АНКЕТА
визначення доступності будівель і приміщень
з урахуванням потреб осіб з інвалідністю та інших
маломобільних груп населення (МГН)

Назва об'єкту, де проводиться обстеження Дошкільний навчальний заклад (ясла-садок) «Веселка»

Анкета проведення аудиту доступності до об'єкту ДНЗ «Веселка»

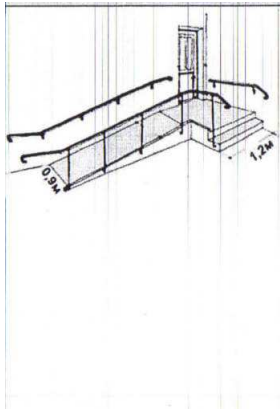
3.	Відсутність перешкод на шляхах руху по прилеглій території: 3.1. Відстань до горизонтальних конструкцій або гілок рослин, над шляхами руху становить min 2,1м. 3.2. Відстань від поверхні доріжки до виступаючих над нею конструкцій, або гілок рослин, становить не більше max 0,7 м. 3.3. Конструкції, або гілки рослин, не виступають на			-	-	-	-	-

шляхи руху більше ніж на тах 0, 1 м. <i>Примітки: конструкцій на шляху немає, гіллясті дерева не заважають.</i>							
--	--	--	--	--	--	--	--	--
